スケッチ原図⇒報告書スケッチ記載記事チェックシート(D-1トレンチ 原電・ふげん道路ピット\_⑧層の記載)

# K断層の性状(ふげん道路ピット)

第536回審査会合  
参考資料(1/3) 修正

48~51, 76, 157 : 走向・傾斜等の修正内容を反映。これに伴い、関連する周辺破砕帯の分布を修正（具体的には、後掲の拡大図に記載）。

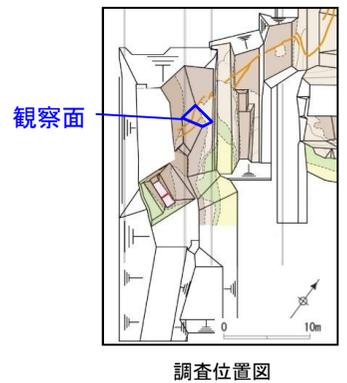
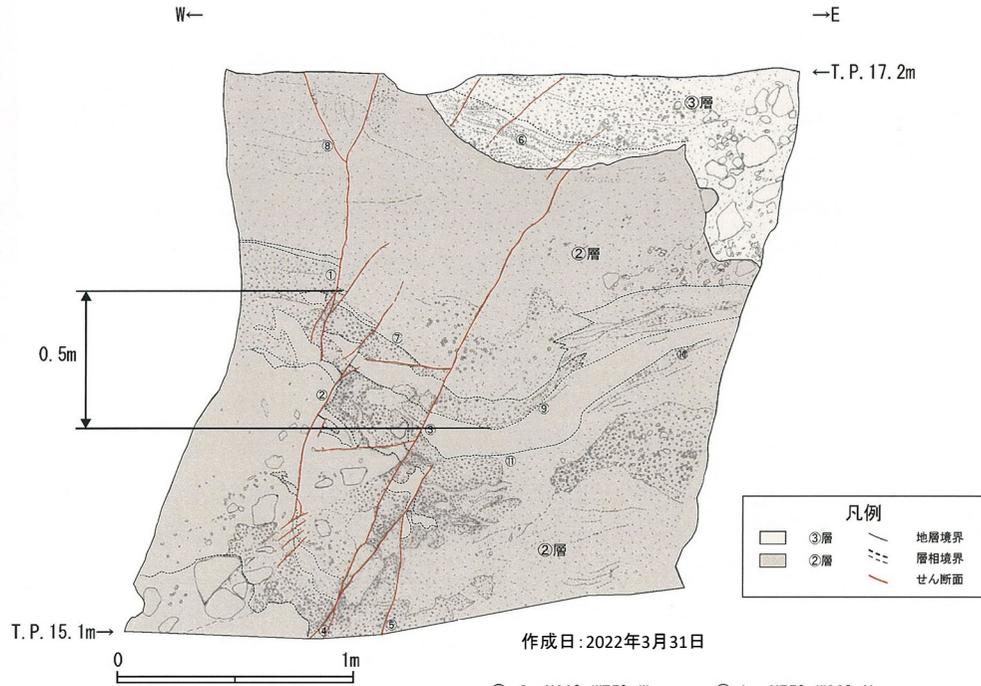
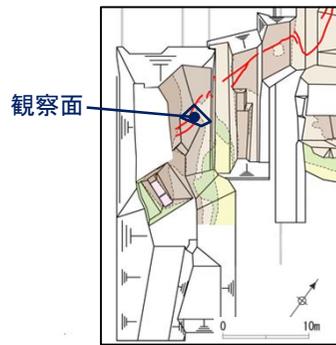
154, 155 : ②層, ③層の色調修正

- ③層: 砂礫 にぶい黄橙色~黄灰色 (10YR7/4~2.5Y6/1)  
 礫は径20cm以下の角~垂角礫主体である。礫率30~50%  
 基質は中粒砂~粗粒砂であり, 淘汰極めて悪い。  
 礫混じり砂 黄灰色~黄褐色を呈する。砂は細粒砂~粗粒砂であり,  
 径5~50mmの礫が混じる。ラミナが発達する。砂礫層中に挟在して分布する。
- ②層: 礫・シルト混じり砂 灰白色~灰黄色 (2.5Y7/1~2.5Y7/2)  
 細粒砂~粗粒砂からなり, 径40cmの花崗斑岩礫が混じる。くさり礫が混じる。  
 砂質シルト 灰白色 (2.5Y7/1)  
 シルトを主体とし, 細粒砂が混じる。よく締まっている。

スケッチ名 D-1トレンチ ふげん道路ピット中段 1/10 スケッチ

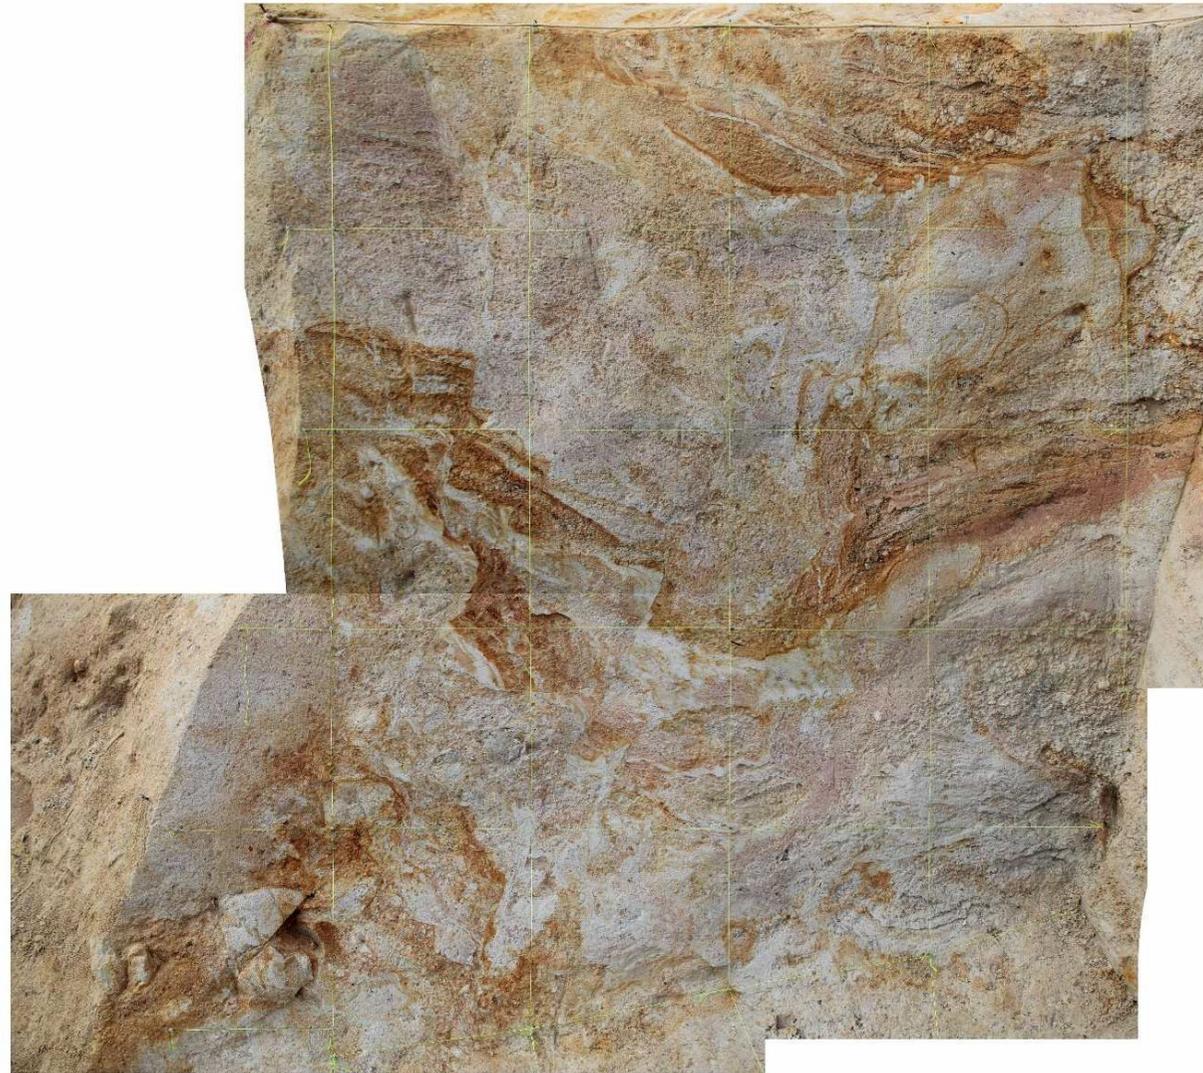
青枠：②層、③層の色調に関する部分

No.	スケッチ原図		報告書スケッチの記事	
	地層の性状に関する記事 スケッチ原図から正しく転記されているか? <input type="checkbox"/>	適正化すべき記事内容 (変更箇所を朱書きで表示) (変更していないものは「-」で表示) 追加変更した情報が正しく転記されているか? <input type="checkbox"/>	選定した記事内容	スケッチ原図(地層の性状に関する記事)から選定した記事内容へ 削除・変更・追記した理由 (スケッチ原図(地層の性状に関する記事)を適正化すべき記事内容 としている場合は、それとの変更点)
②層 I	礫・シルト混じり砂 灰白色～灰黄色(2.5Y7/12～2.5Y7/2) 細粒砂～粗粒砂からなり、径40cmの花崗斑岩礫が混じる。 礫率15～20% くさり礫が混じる。	礫・シルト混じり砂 灰白色～灰黄色(2.5Y7/1～2.5Y7/2) 細粒砂～粗粒砂からなり、径40cmの花崗斑岩礫が混じる。 礫率15～20% くさり礫が混じる。	②層・礫・シルト混じり砂 灰白色～灰黄色(2.5Y7/1～2.5Y7/2) 細粒砂～粗粒砂からなり、径40cmの花崗斑岩礫が混じる。くさり礫が混じる。 砂質シルト 灰白色(2.5Y7/1) シルトを主体とし、細粒砂が混じる。よく締まっている。	・色調(灰白色)と、色調を示す記号(2.5Y7/12)が整合していない。法面写真を確認し、色調(灰白色)が正しく、色調を示す記号の書き間違いであると判断した。
②層 II	砂質シルト 灰白色(2.5Y7/1) シルトを主体とし、細粒砂が混じる。 まれに最大径18cmの礫を含む。 よく締まっている。 ②層 I 中に挟まれて分布する。

No.	スケッチ原図		報告書スケッチの記事	スケッチ原図(地層の性状に関する記事)から選定した記事内容へ削除・変更・追記した理由(スケッチ原図(地層の性状に関する記事)を適正化すべき記事内容としている場合は、それとの変更点)
	地層の性状に関する記事 スケッチ原図から正しく転記されているか? <input checked="" type="checkbox"/>	適正化すべき記事内容 (変更箇所を朱書きで表示) (変更していないものは「-」で表示) 追加変更した情報が正しく転記されているか? <input checked="" type="checkbox"/>	選定した記事内容	
③層 I	<p>砂礫 にふい黄橙色～黄灰色(10YR7/4～2.5Y6/11) 礫は径20cm以下の角～亜角礫主体である。 礫率30～50% 基質は中粒砂～粗粒砂であり、淘汰極めて悪い。 下位の②層 I を削り込んでいるため、不整合関係であると考えられる。</p>	<p>砂礫 にふい黄橙色～黄灰色(10YR7/4～2.5Y6/1) 礫は径20cm以下の角～亜角礫主体である。 礫率30～50% 基質は中粒砂～粗粒砂であり、淘汰極めて悪い。 下位の②層 I を削り込んでいるため、不整合関係であると考えられる。</p>	<p>③層: 砂礫 にふい橙色～黄灰色(10YR7/4～2.5Y6/1) 礫は径20cm以下の角～亜角礫主体である。礫率30～50% 基質は中粒砂～粗粒砂であり、淘汰極めて悪い。 礫混じり砂 黄灰色～黄褐色を呈する。砂は細粒砂～粗粒砂であり、径5～50mmの礫が混じる。ラミナが発達する。砂礫層中に挟在して分布する。</p>	<p>・色調(黄灰色)と、色調を示す記号(2.5Y6/11)が整合していない。 観察面写真を確認し、色調(黄灰色)が正しく、色調を示す記号の書き間違いであると判断した。</p>
③層 II	<p>礫混じり砂 黄灰色～黄褐色を呈する。 砂は細粒砂～粗粒砂であり、径5～50mmの礫が混じる。 ラミナが発達する。 砂礫層中に挟在して分布する。 下位の②層 I を削り込んでいるため、不整合関係であると考えられる。</p>

スケッチ名 D-1トレンチ ふげん道路ピット下段 ① 1/20 スケッチ

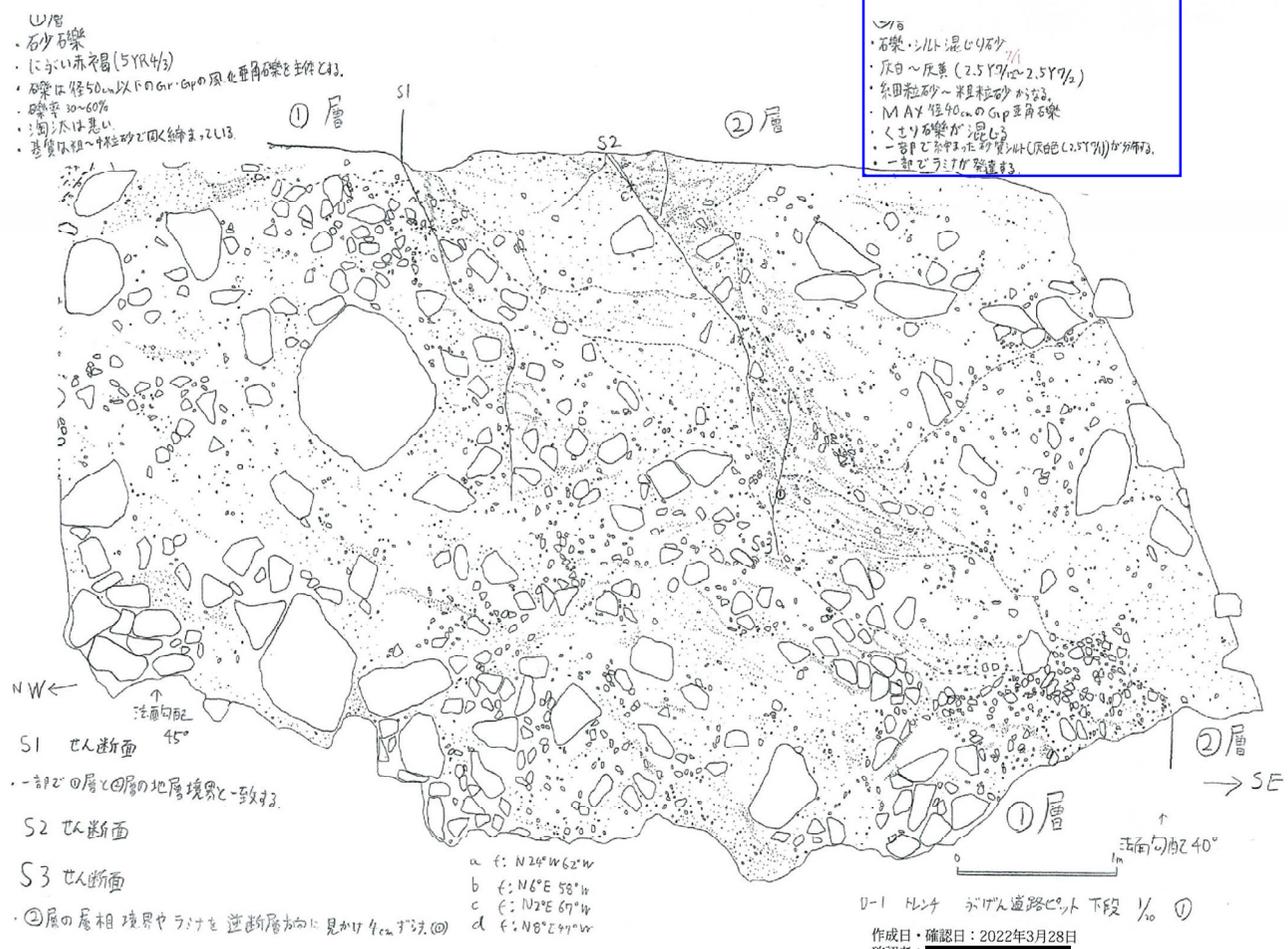
青枠：②層の色調に関する部分

No.	地層の性状に関する記事	適正化すべき記事内容	スケッチ原図(第四系)										スケッチ原図(基盤地)								
			地質名	地質の特徴				地層境界			土質化など 地層構造・時間関係を示すもの			定向・傾斜	地質名	風化・変質	割れ目・せん断割れ目	色調	走向・傾斜	記事・スケッチを削除・変更・追記した理由	
2	<p>層-シルト混じり砂 灰白色~灰黄色(SY7/12~2SY7/2) 層厚約~種砂砂からなる。 MAX厚40cmのGpを有する。 一部で種砂の砂質シルト(灰白色(SY7/11))が分布する。 一部でラマナが発達する。</p>	<p>層-シルト混じり砂 灰白色~灰黄色(SY7/1~2SY7/2) 層厚約~種砂砂からなる。 MAX厚40cmのGpを有する。 くさりが混じる。 一部で種砂の砂質シルト(灰白色(SY7/11))が分布する。 一部でラマナが発達する。</p>																			色調(灰白色)と、色調を示す記号(SY7/12)が一致していない。追加写真を確認。色調(灰白色)が正しい。色調を示す記号の書き方で誤っていると判断した。
	<p>砂礫 ① Si-1赤褐色(SYB4-7) ② 厚は50cm以下のG+Gpの風化垂角礫を主体とする。 層厚約~50% 淘洗は悪い。 基質は粗~中粒砂で固く締まっている。</p>

# K断層の性状

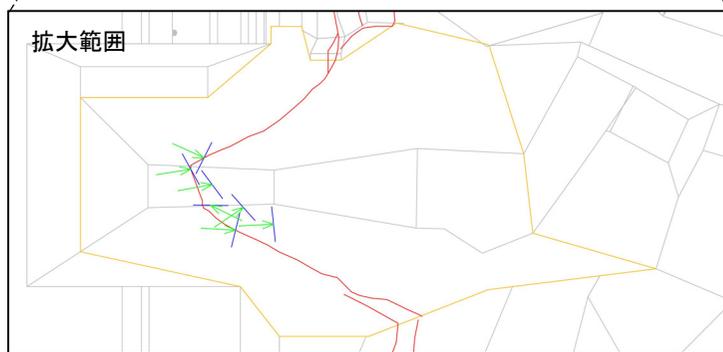
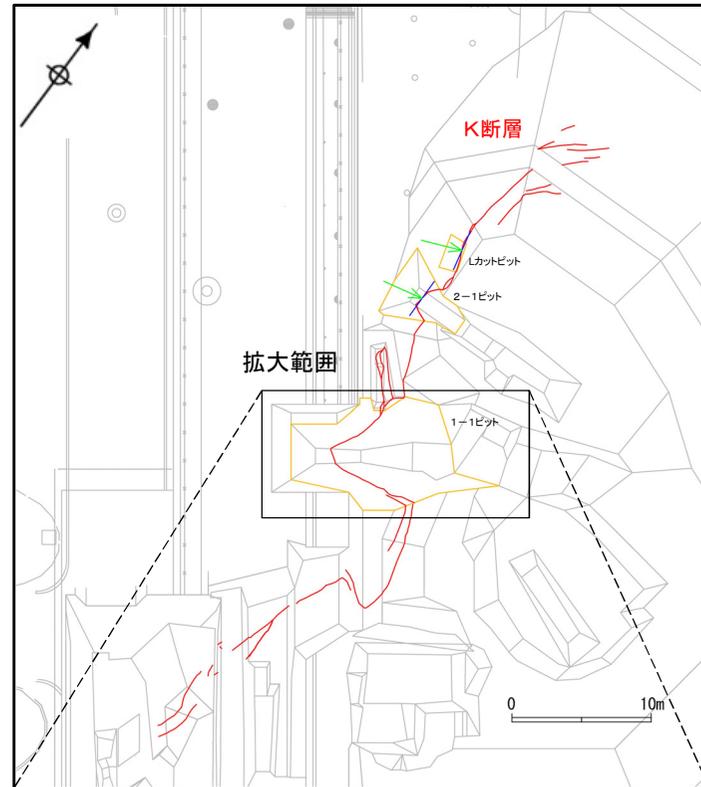
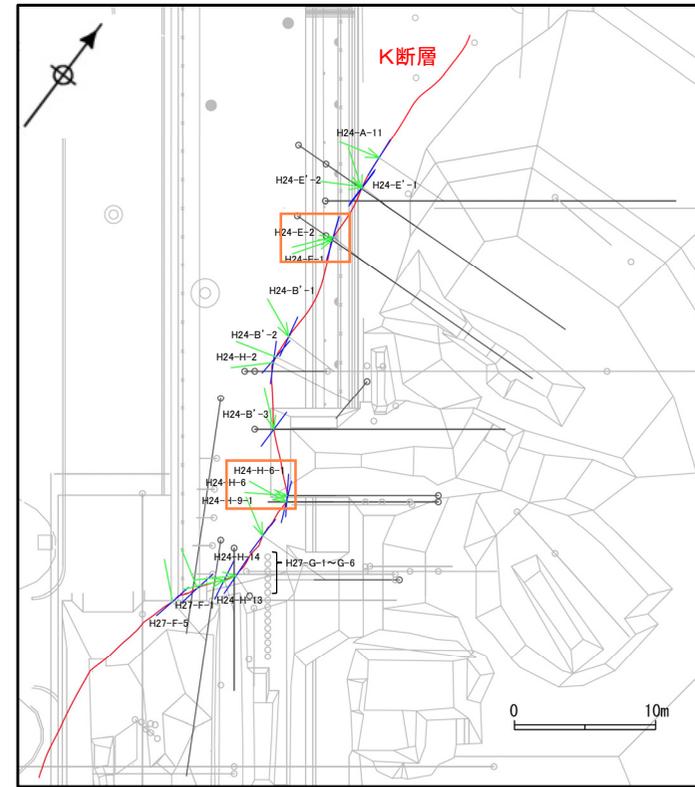
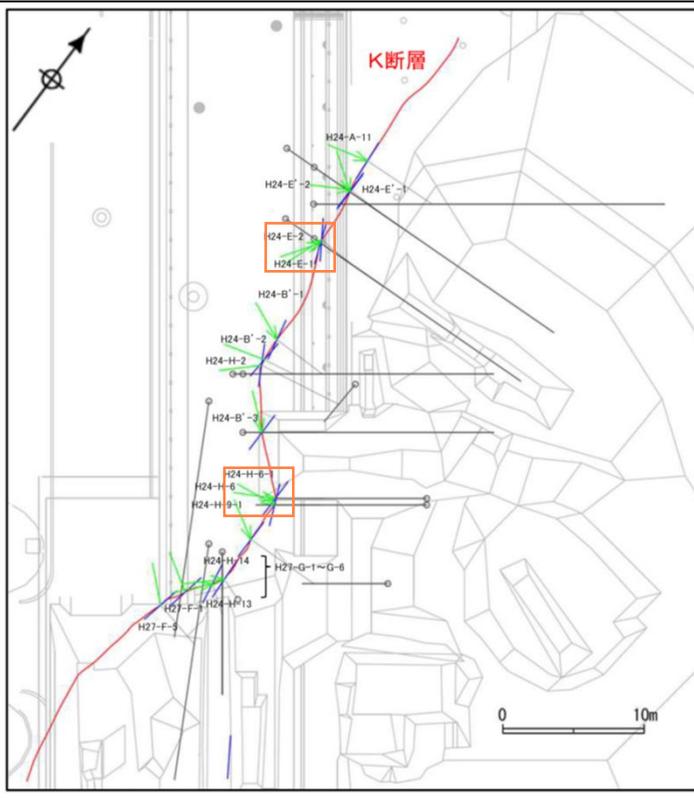
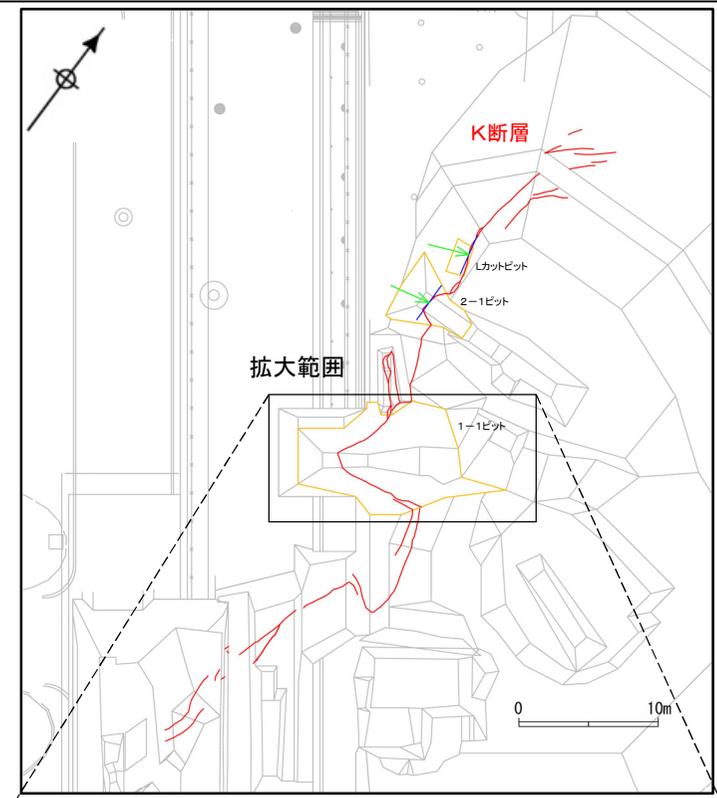
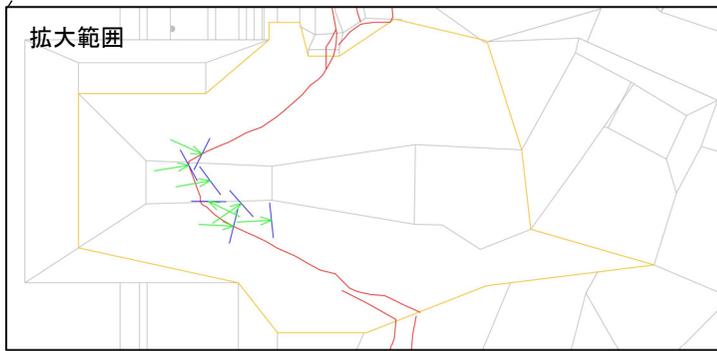
157:2~5, 7, 8の最新活動面深度及び走向・傾斜を修正した箇所を反映

- 基盤岩中でK断層の走向・傾斜を確認した箇所における条線方向及び最新活動面の変位センスを示す(左図:ピット調査結果, 右図:ボーリング調査結果)。
- K断層は, 1-1ピット付近で局所的に走向をNW-SE方向に変えるが, 大局的にはN-S走向, 高角度西傾斜, 最新活動面の変位センスが逆断層センス卓越の特徴を有する破碎帯である。

# K断層の連続性評価の考え方

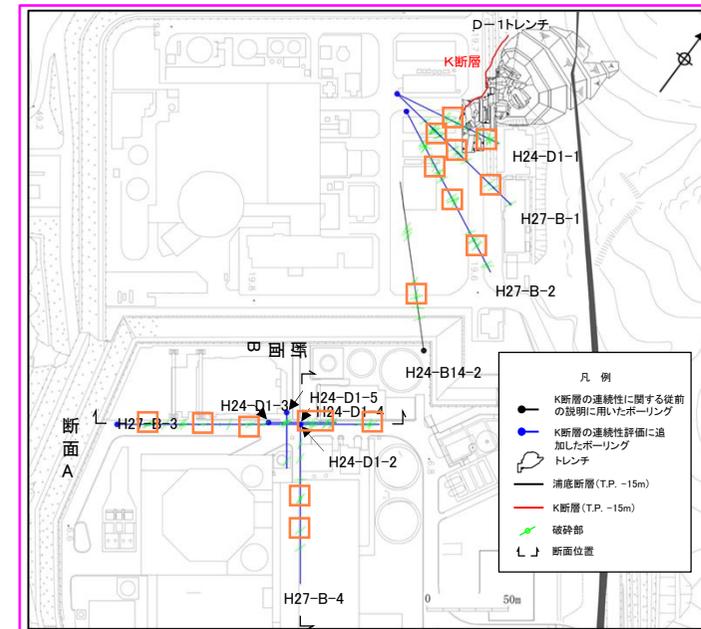
157 : K断層南方10孔の破碎部のうち、最新活動面深度及び走向・傾斜を修正した箇所を反映

# K断層との連続性を検討する上で重要なデータの追加観察/追加データの取得

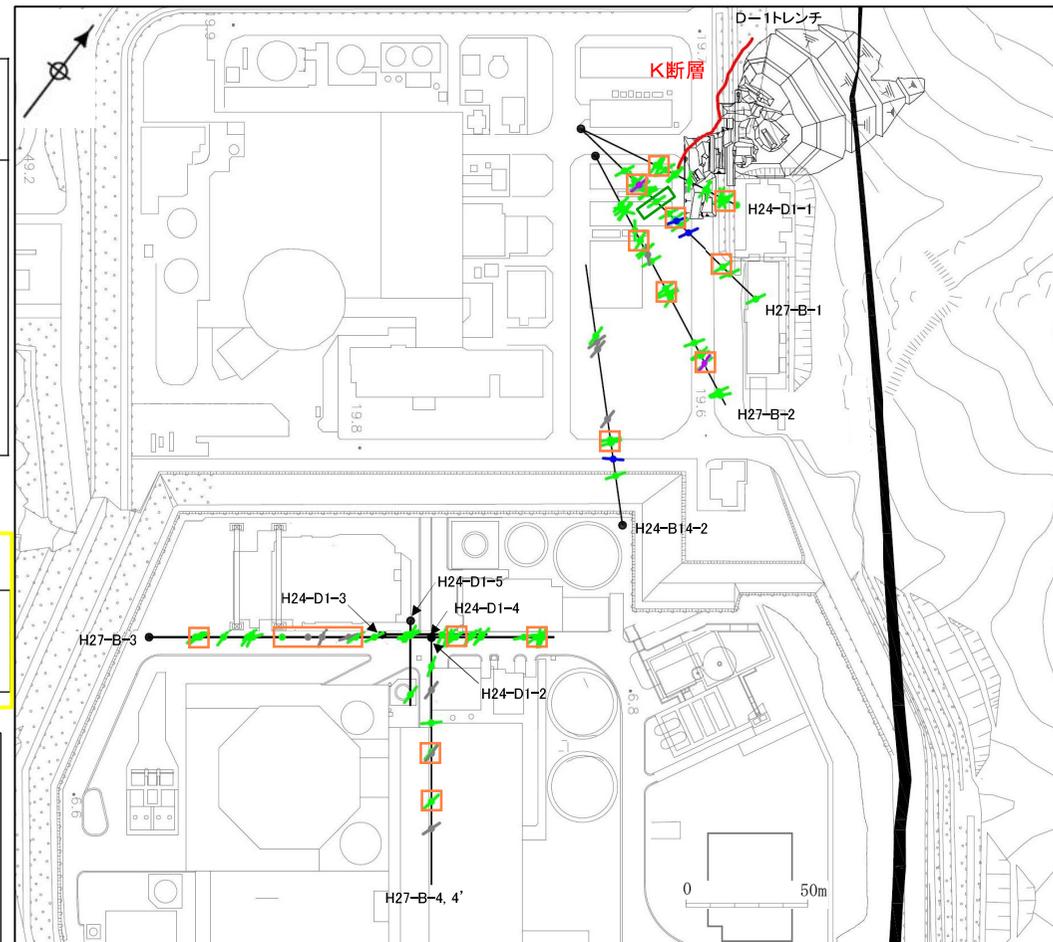
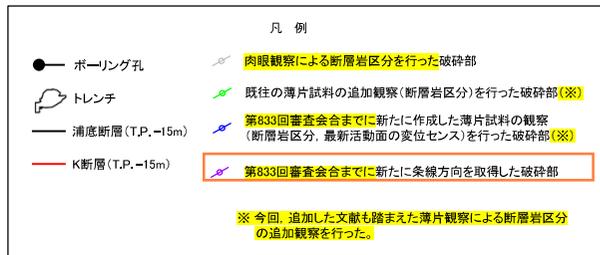
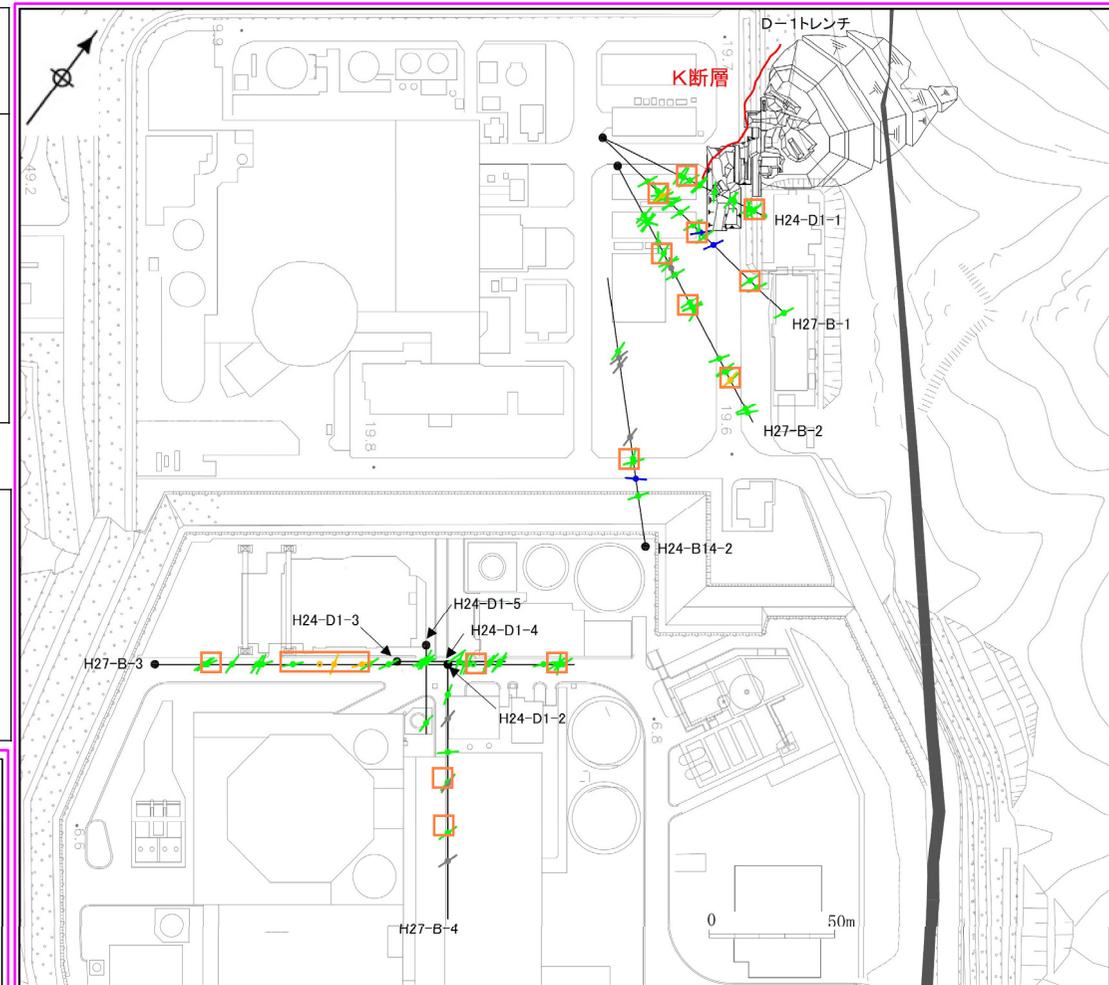
157：K断層南方10本の破碎部のうち、最新活動面深度及び走向・傾斜が変更になった箇所、新たに薄片観察を行った箇所（薄片追加作製）を反映

K断層及びK断層南方の破碎部	<p>【追加観察】</p> <p>④断層岩区分：追加した文献も踏まえた薄片観察による断層岩区分を実施</p> <p>【追加データの取得】</p> <p>⑤最新活動面の変位センス及び断層岩区分：肉眼観察で断層ガウジと評価された破碎部のうち、最新活動面の変位センスや断層岩区分を取得していなかった破碎部について薄片試料を作製し、データを追加</p>
----------------	------------------------------------------------------------------------------------------------------------------------------------------------------------------------------
